**TotalEnergies Raffinage France**  
Plateforme de Donges / HSEQI  
Note HSEQI\_2024\_03

Objet – Subject : Eléments d'accompagnement de l'avis critique de l'INERIS 218680-2787188 V2

TERF demandé à l'INERIS de réaliser un avis critique de cette étude de dispersion. L'INERIS a rendu son avis final le 31/05/2024 sous la référence « *Ineris-218680-2787188-v2.0 Avis critique relatif à l'analyse de l'impact des émissions atmosphériques de benzène à la suite de la fuite du bac d'essence P551 - RAPPORT FINAL.* ».

*Simulation concentration benzène moyenne sur l'ensemble de la période entre le 22/12/22 17 h et le 28/12/22 07h45 (J01 = 35 g/s) CAS 2*

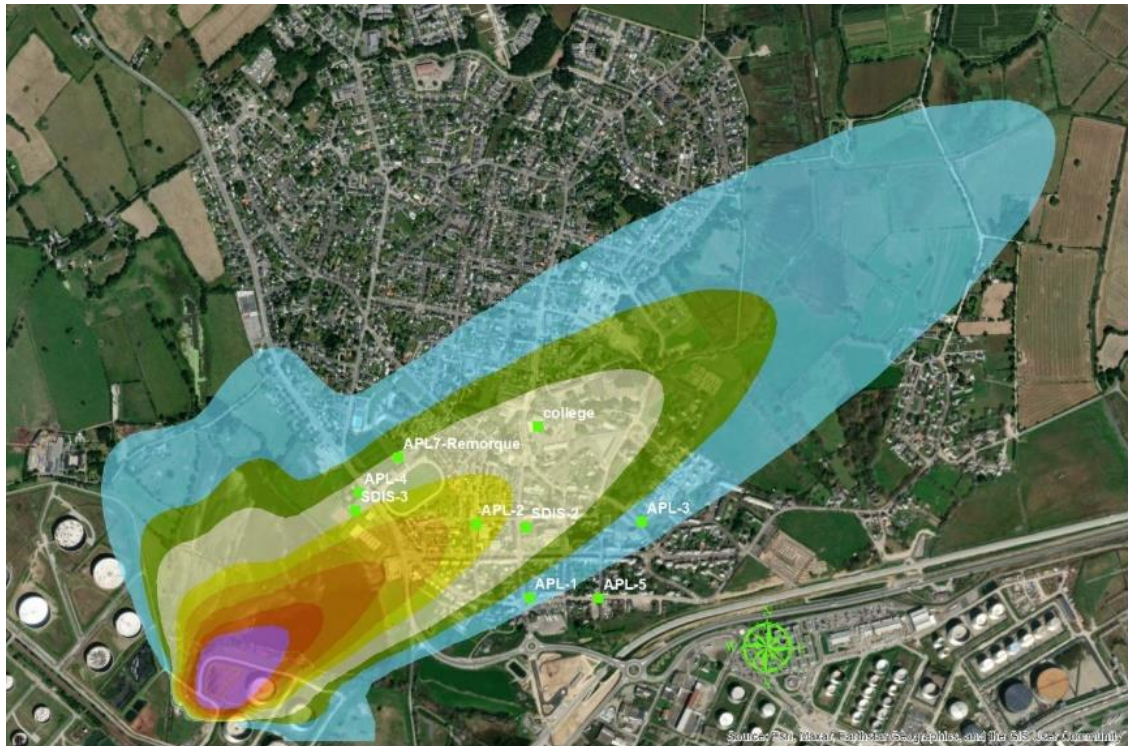
Dans son rapport, au point 5.2.2 l'INERIS critique l'approche sur 14 jours, l'extrapolation des concentrations allant au-delà de la durée de présence de produit dans la cuvette. Notre approche nous paraît fondée dans la mesure où elle comprend la période où la concentration en benzène est influencée par l'évènement dans le bourg de Donges.

Nous avons néanmoins également réalisé une simulation de concentration moyenne sur la durée de 6,75 jours correspondant à la durée de présence de produit dans la cuvette et donc à la durée d'évaporation de la nappe.

Les cas 2 et 3 correspondent à deux hypothèses de débit sur le 1<sup>er</sup> jour (voir mémo RC\_Donges\_fuite\_Essence\_Bac\_P551\_étude\_dispersion\_benzene\_rev08-04-2024)
